INFORME MENSUAL DE INTERVENTORÍA No 3

PERIODO DEL 01 DE ABRIL AL 30 DE ABRIL DE 2020
CONTRATO DE INTERVENTORÍA No. 19001428H3 DE 2019

“REALIZAR LA INTERVENTORÍA INTEGRAL A LA CONSTRUCCIÓN DE LA TORRE DE CONTROL DEL AEROPUERTO EL EMBRUJO DE PROVIDENCIA”

ENTREGA PRIMER INFORME CONTRATISTA
COMPONENTE ARQUITECTURA TORRE DE CONTROL Y ZONA DE
OFICINAS

PLANTA PRIMER PISO REDIBUJADA

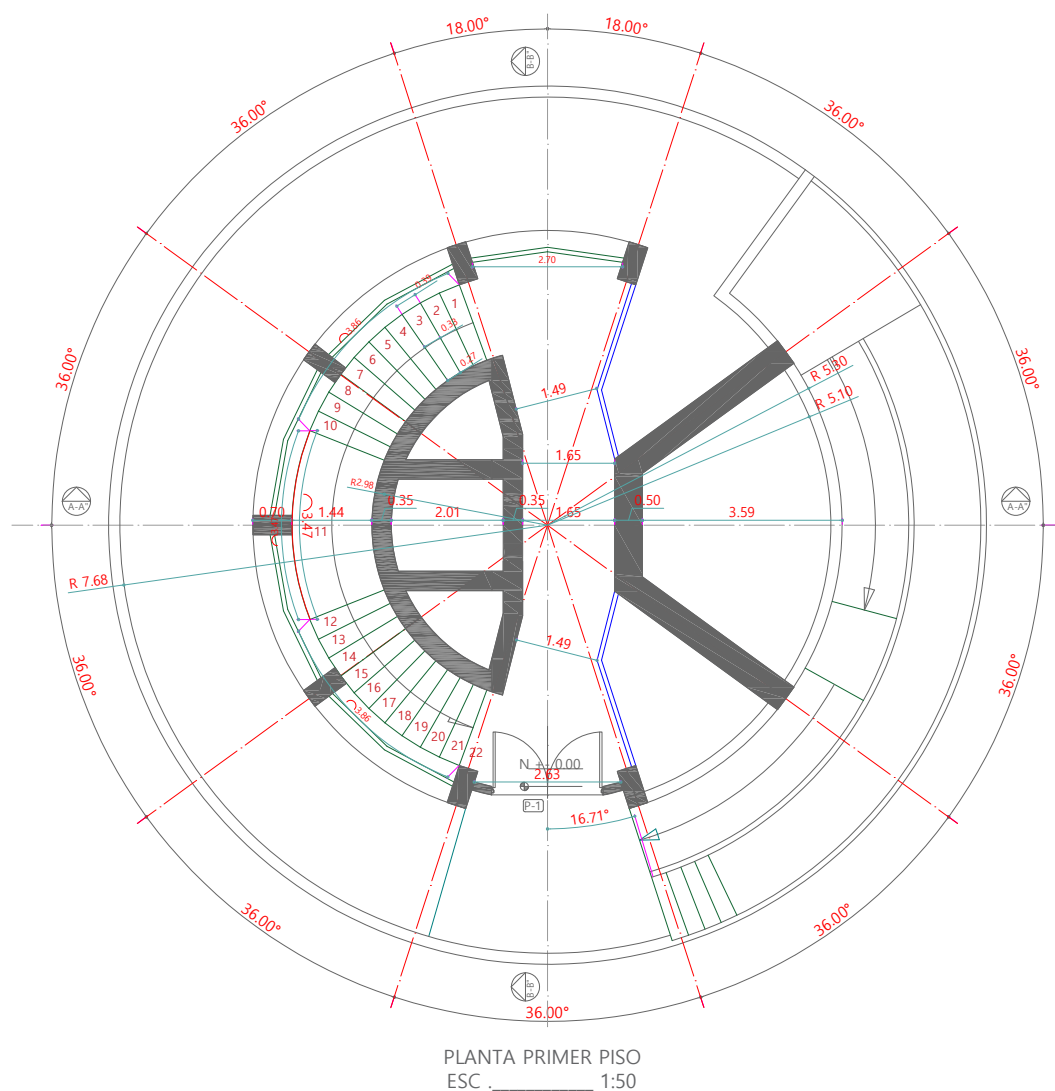
Planta PRIMER PISO original tomada desde el archivo PDF en la cual se ve una distribución de 22 pasos con un descanso central de 1,30 mts aproximadamente y es lo que está cambiando en general ya que los pasos según esta distribución deben estar fuera de dimensión en el eje central según la norma.

Acceso principal y hall de acceso y circulación cumple con la norma NCR 10 y NTC 4140

Comparando la escalera enviada por PDF y redibujando la planta de primer piso aparecen diferencias en la escalera circular si bien es cierto que desde el nivel 0,00 a nivel +3,94 hay 22 pasos de 179 mm la distribución de estos con respecto a las normas anteriormente enunciadas el dibujo y cambia, cada paso tiene un avance de 4,8°, el descanso ha variado con respecto al original y se agranda el descanso según las cotas aquí descritas.

Por ausencia de cotas en los planos enviados no puedo hacer el cálculo de la distribución de la escalera, por eso procedí a elaborar los planos necesarios con base en lo enviado.

PLANTA PISO NOVENO
ESC. 1:50

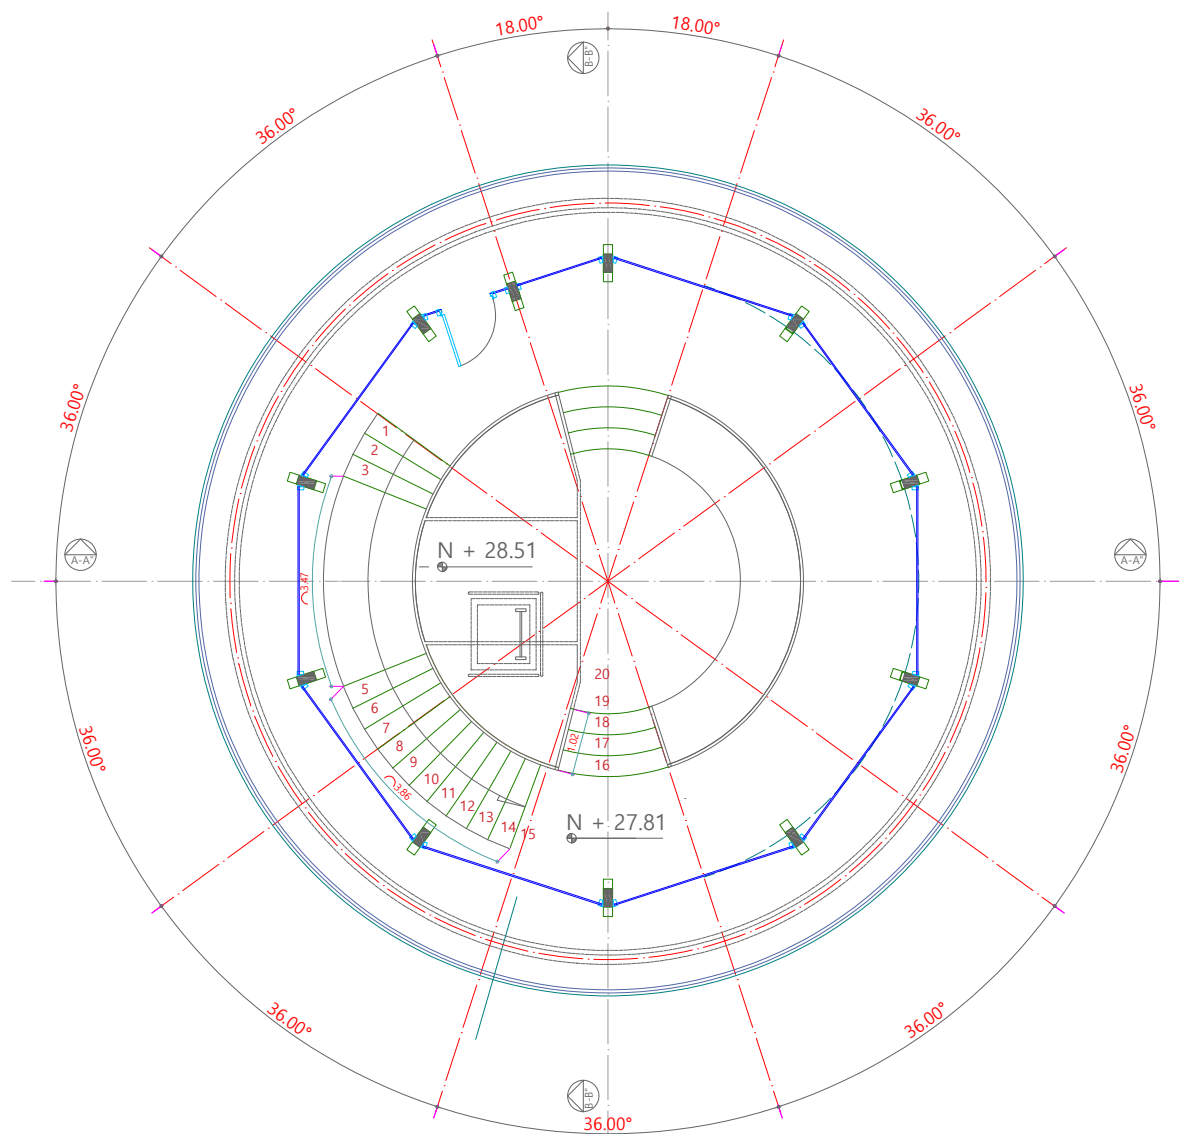
Descanso resultante de la nueva distribución de pasos cumpliendo con las medidas de la norma NCR 10.

PLANTEAMIENTO DE ALTERNATIVA ESTRUCTURAL

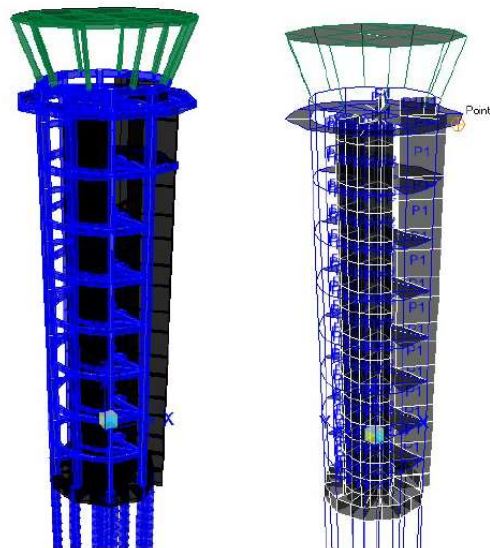
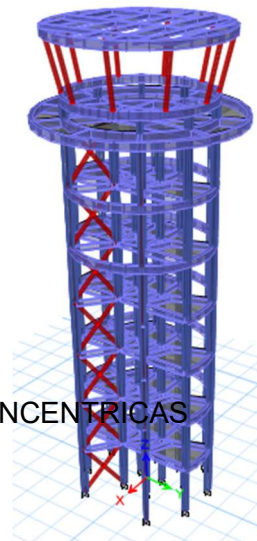
Para efectos de hacer un planteamiento alternativo de la estructura, la premisa fundamental fue que desde el punto de vista de diseño la alternativa propuesta estuviese en las mismas condiciones de cargas, resistencia y rigidez con respecto a los requerimientos de la norma NSR-10 tanto para la estructura actual como para la propuesta en el presente análisis, de esta manera tenemos el siguiente comparativo:

Una vez realizados los análisis y el pre-diseño de la estructura de acuerdo al cumplimiento de todos los lineamientos requeridos en NSR-10 se llega a una solución que tiene las siguientes características:

CIMENTACION PROFUNDA:	12 pilotes a 30m
COLUMNAS EN ACERO SECCION CAJON:	Tip. 30x40
VIGAS EN ACERO:	Sección I d=400mm
LOSAS ENTREPISO:	Steel deck ht=10cm
CUBIERTA LIVIANA:	Estructura Metálica.

EN UN SISTEMA COMBINADO DE
PORTICOS DE ACERO + PORTICOS CON DIAGONALES CONCENTRICAS

Imagen tomada del estudio de suelos

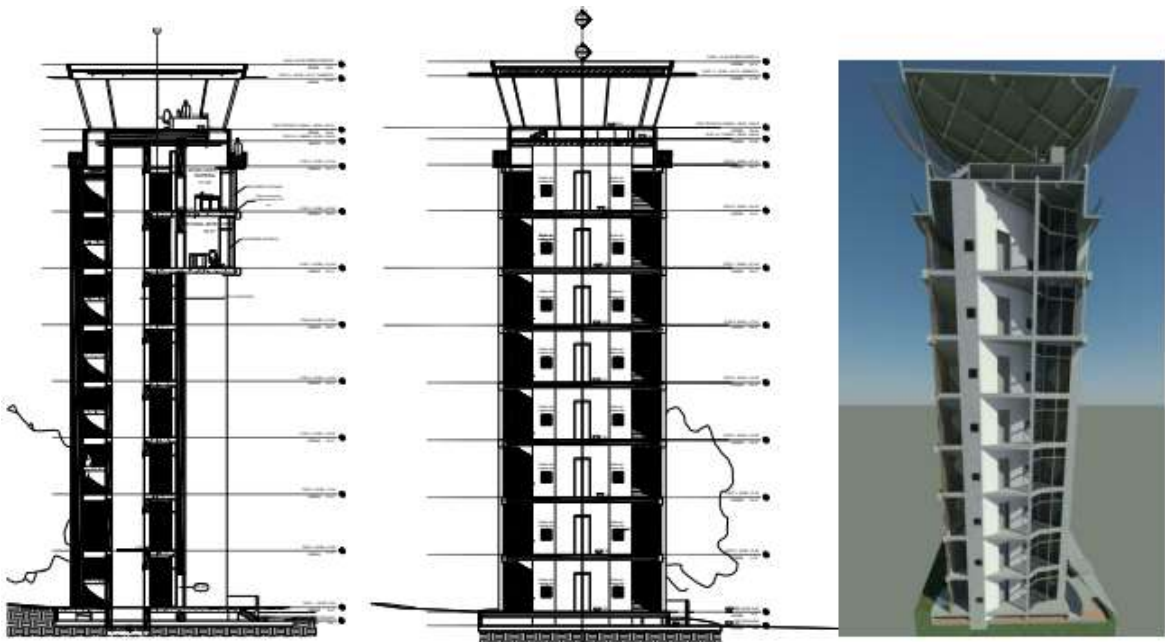
2. En el proyecto presentado, se observa que no hay una propuesta de sótanos, como se puede observar en la siguiente imagen del diseño arquitectónico.

Se observa que el nivel de desplante proyectado según el perfil de la figura anterior, no es mayor a 1,00 m, y en los planos de diseño estructural el nivel de desplante proyectado es de -5.00 m para los pilotes y para las vigas de cimentación de -3.50 m.

Se considera que no hay concordancia entre el diseño arquitectónico, el diseño estructural y el diseño geotécnico bajo la información presente en el estudio.

Imagen tomada del Plano No. 1 del diseño estructural

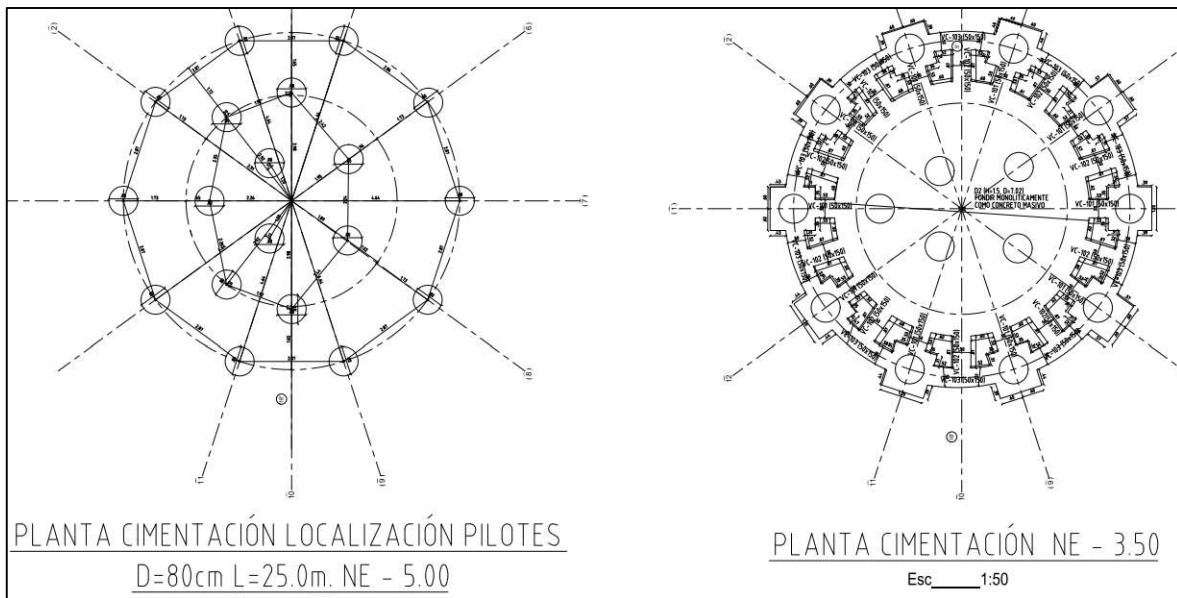
Es importante recalcar que la torre de control requiere una altura definida de 33.6 m, y bajo las diferencias entre las disciplinas se tiene que la torre estaría a un nivel de desplante de -3.50 m. A continuación, se presenta la planta de cimentación del diseño estructural entregado:

3. No se encuentran los análisis de estabilidad para los taludes o cortes según la implantación del proyecto, ya que en los planos de cimentación marcan que los pilotes se deben construir hasta una profundidad de -5.00 m. de igual forma los cálculos de capacidad portante se deben evaluar según la profundidad de desplante proyectada.
